Oggetto: **Ditta Individuale Narcisi Giancarlo**. Sede legale: C.da Colle Baricelle n° 10 e sede operativa C.da Piane del Comune di Penne (PE).
Richiesta di autorizzazione regionale, ai sensi dell'art. 208 del D.Lgs. n° 152/2006 e ss.mm.ii., L.R. n° 45/2007 e ss.mm.ii. art. 45 - L. n° 241/1990 e ss.mm.ii. - L.R. n° 31 /2013, per la realizzazione e la gestione di un impianto di messa in riserva (R13) e recupero (R5) di rifiuti speciali non pericolosi.

Conferenza dei servizi del 12/10/2017. Parere tecnico di competenza.

Foto 3: lay-out planimetria generale di variante (scala 1:200).

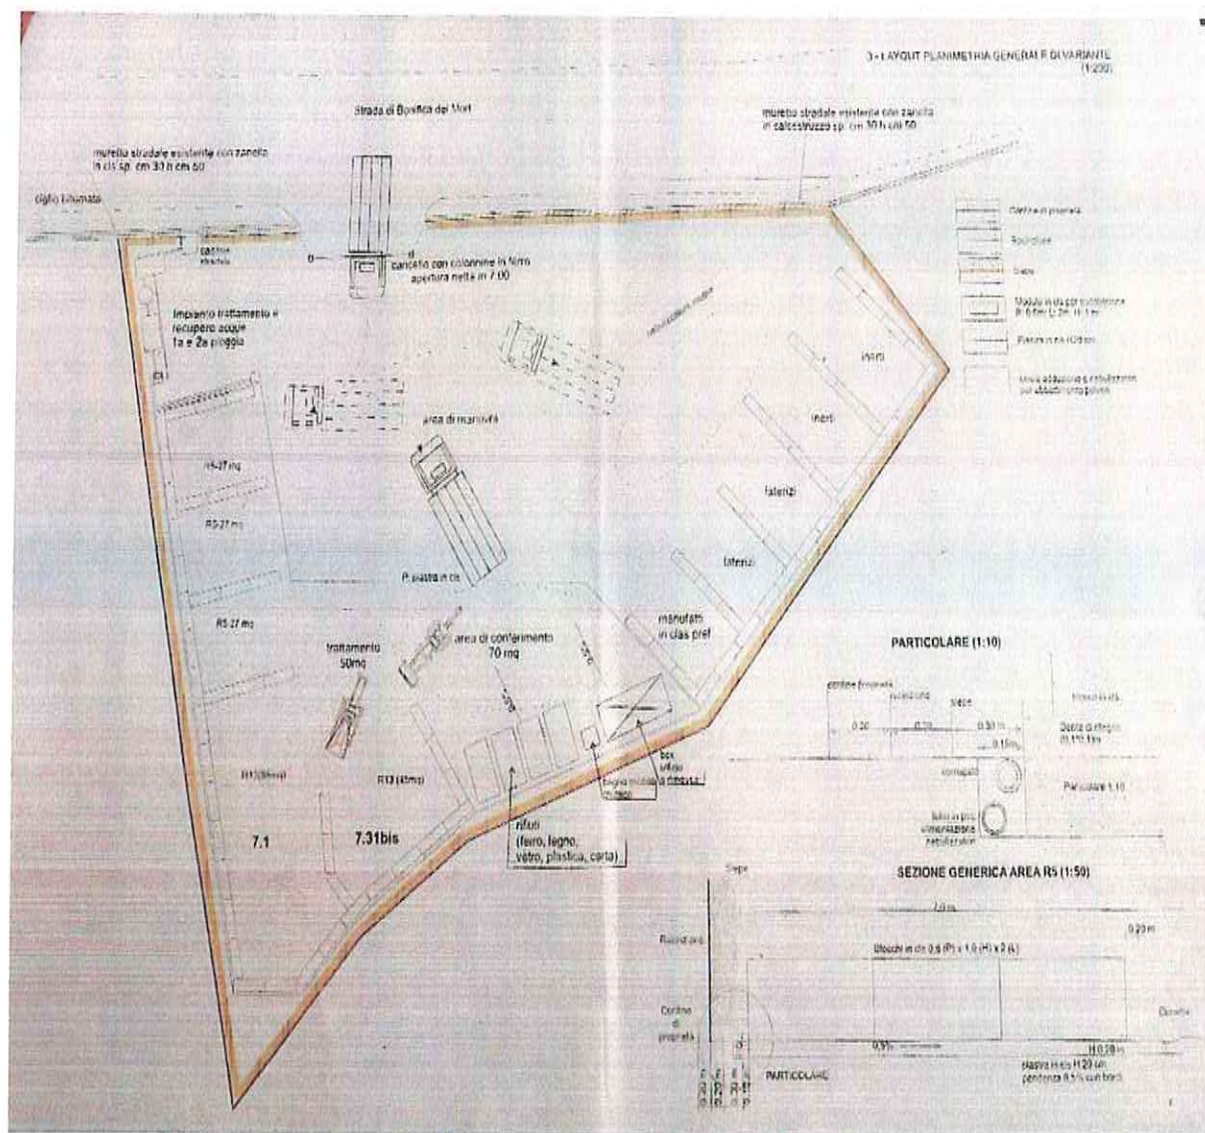
Oltre alle aree destinate al box ufficio, al bagno mobile chimico, al cancello di ingresso, alla viabilità interna ed al sistema di recinzione, l'impianto è stato organizzato in base alla logica delle funzioni che interverranno nel ciclo di lavorazione (**foto 3 e 4**).

4. il deposito dei rifiuti da sottoporre alle operazioni di recupero (R13 e/o R5) dovrà avvenire nelle aree indicate in planimetria e ben separati tra loro (per tipologia) e da altri materiali recuperati;

Foto 4: suddivisione interna e uso (scala 1:200).

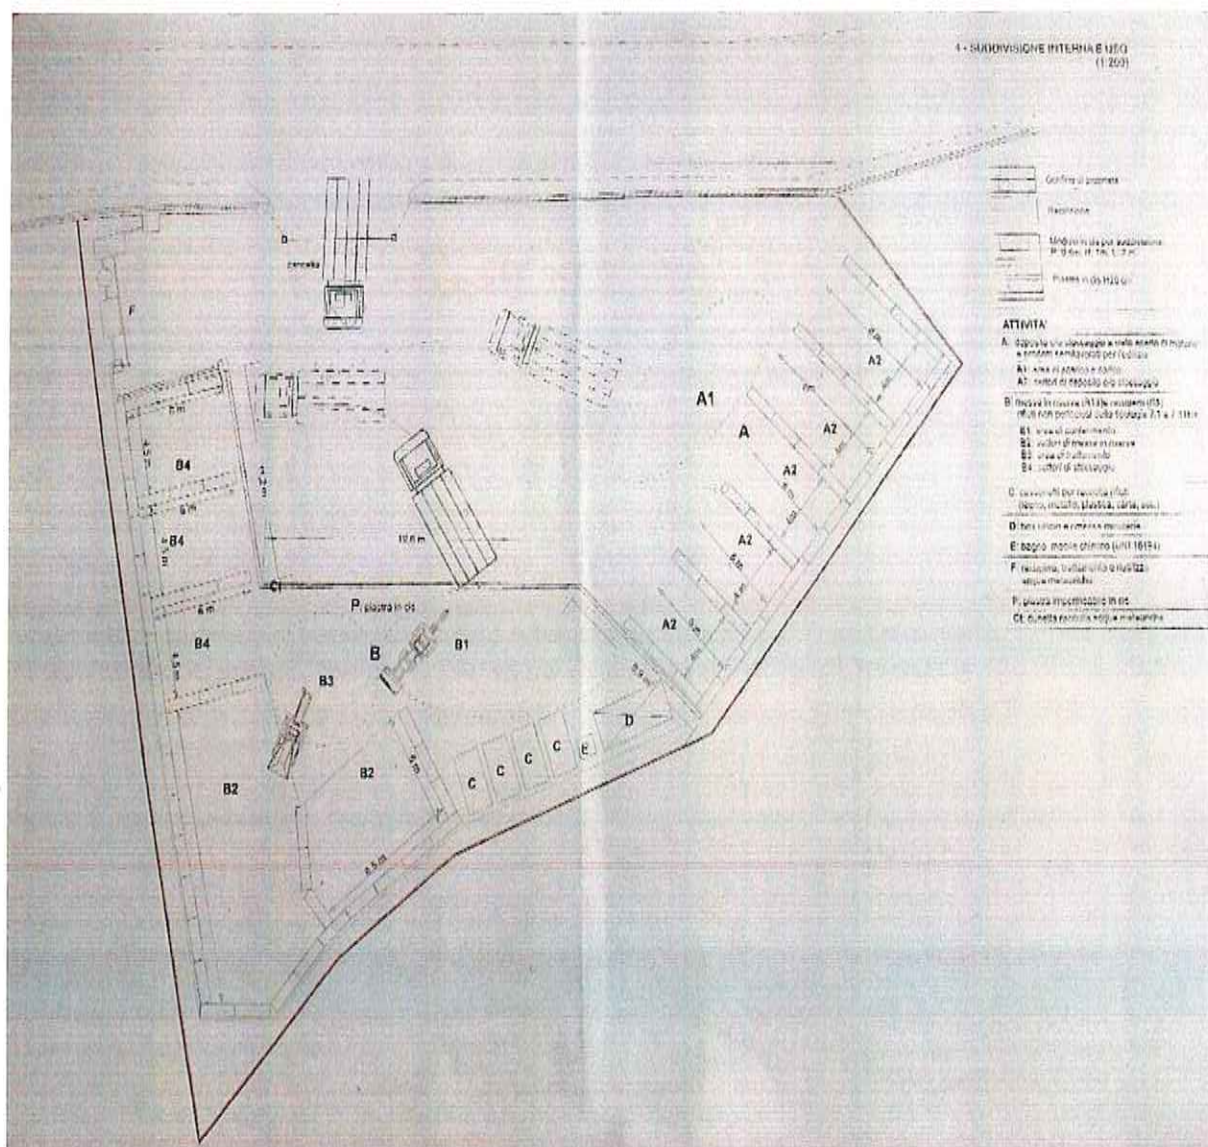
- **Settore A:** Deposito e/o stoccaggio di materie e prodotti semilavorati per l'edilizia (area di scarico e carico **A1**; settore di deposito e stoccaggio **A2**);
- **Settore B:** messa in riserva (R13) e recupero (R5) rifiuti non pericolosi relative alle Tipologie 7.1 e 7.31bis del D.M. 5/2/98 e ss.mm.ii. (**B1** area di conferimento c.a. 70 mq.; **B2** settori di messa in riserva (R13) c.a.85 mq. per la Tipologia 7.1 e c.a. 45 mq. per la Tipologia 7.31bis ;
- **Settore B3** per il trattamento rifiuti c.a. 50 mq.;
- **N° 3 Settori B4** dedicati allo stoccaggio (R5), ciascuno di c.a. 27 mq.;
- **Area C** adibita al deposito temporaneo dei rifiuti prodotti dall'attività di recupero (legno, ferro, plastica, carta, ecc.). Tale area sarà occupata da n° 4 cassonetti;
- **Area D** adibita a box ufficio e rimessa minuterie;
- **Area E** per uso bagno mobile chimico;

Tutte le suddette **aree impermeabili** (pavimentazione impermeabile **P** in cls), ad eccezione del settore A e dell'area di manovra mezzi, sono suddivise in settori distinti con elementi in cls. La pavimentazione impermeabile P è provvista perimetralmente di una cunetta di raccolta acque meteoriche che convoglia le suddette acque all'impianto di trattamento dedicato (**foto 5**); il **Settore F** dedicata al trattamento acque di 1 e 2 pioggia (**foto 5**);

Foto 6: sistema di abbattimento delle polveri.

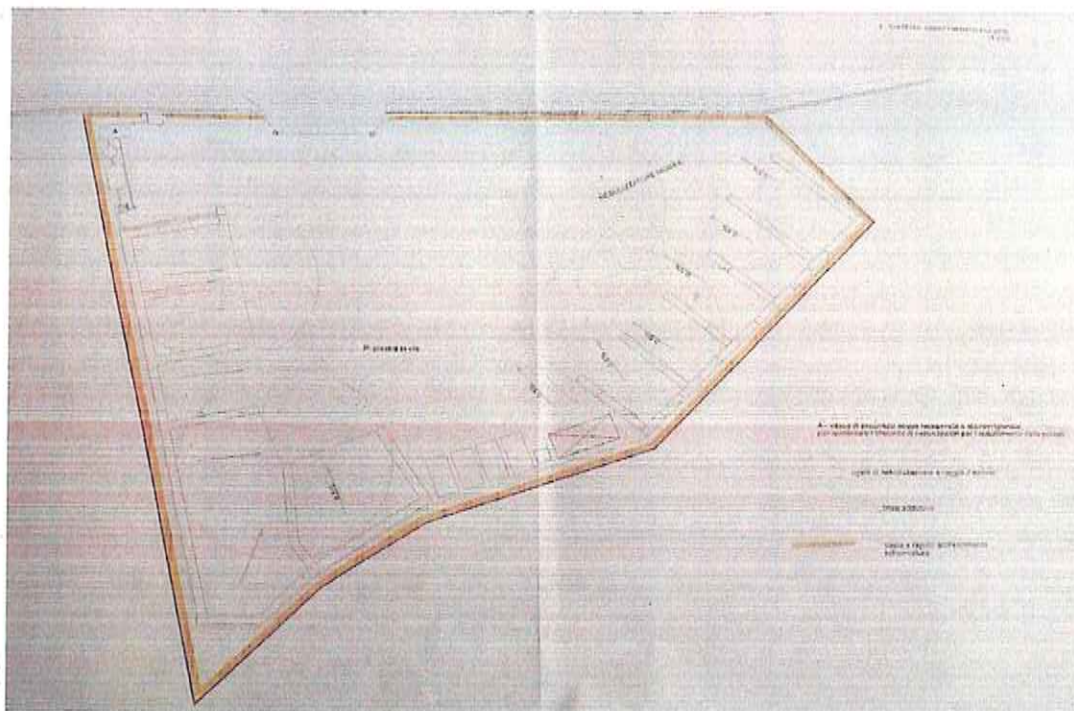
Le **emissioni diffuse in atmosfera**, relative alle varie fasi di stoccaggio e movimentazione di materiale in ingresso e in uscita, dovranno essere opportunamente tutelate da idonei sistemi di contenimento delle polveri. A tale scopo potranno risultare utili, oltre alle misure di mitigazione proposte dalla Ditta (**foto 6**) e recepite dal presente parere come prescrizioni da imporre alla Ditta medesima, altre indicazioni quali l'installazione di un contatore posto a monte dell'impianto di irrorazione, nonché indicazioni date dall'Allegato V alla Parte V del D.Lgs. n. 152/2006 e s.m.i..

Foto 7 - trattamento acque meteoriche e impianto di nebulizzazione.

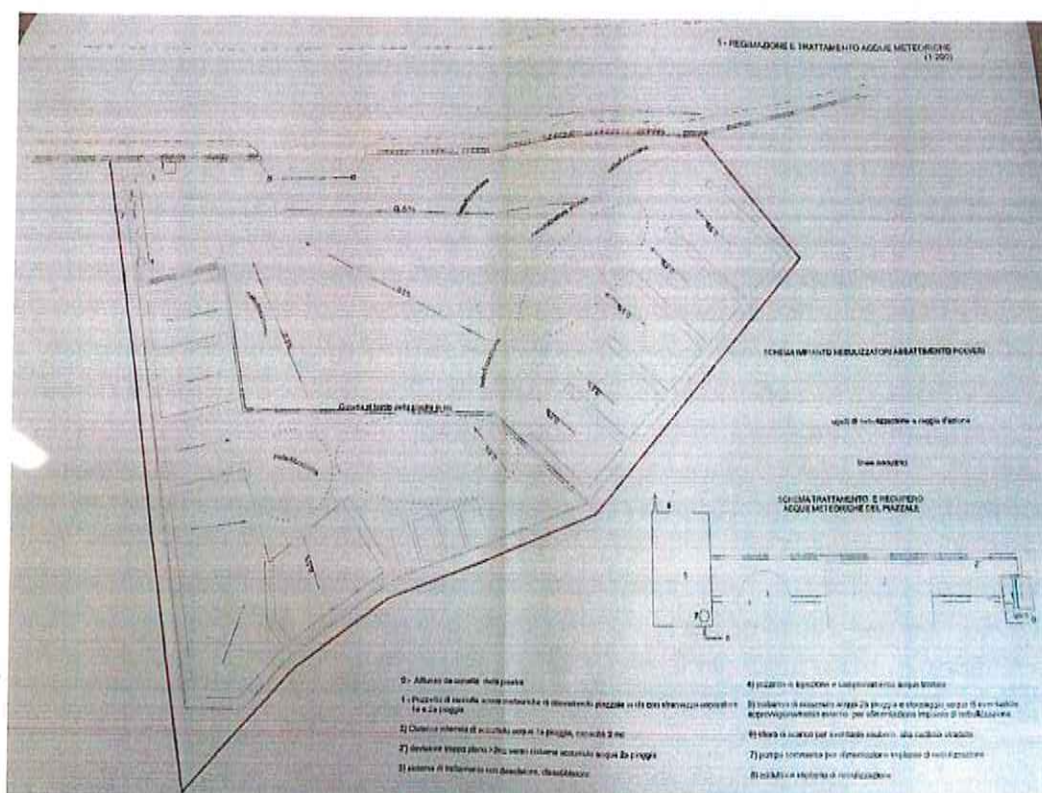
- 1) Poiché l'area interessata da uno strato di misto compatto dovrà essere **pavimentato almeno con asfalto**, in quanto potrebbe essere interessata da eventuali contaminazioni dalla movimentazione veicolare, anche quest'area dovrà essere munita di sistema di raccolta delle acque meteoriche. A tal proposito dovrà essere ridimensionato l'impianto di trattamento di prima pioggia. Pertanto la ditta dovrà produrre nuova planimetria nella quale dovranno essere comprese anche le superfici di movimentazione, i sistemi di convogliamento (canalette, caditoie ecc.), nonché il ridimensionamento delle vasche dell'impianto del depuratore.
- 2) Deve essere previsto n° 1 pozzetto di prima pioggia dopo il disoleatore e prima della vasca di accumulo acque depurate;
- 3) Deve essere realizzato un pozzetto prima dello scarico nel corpo recettore;

- 4) Dovrà essere richiesto l'autorizzazione allo scarico delle acque eccedenti (Regione Abruzzo), nonché l'autorizzazione all'Ente gestore della caditoia stradale, e l'autorizzazione per l'utilizzo delle acque depurate convogliate ed utilizzate per la nebulizzazione e bagnatura dei rifiuti e piazzale dell'impianto;
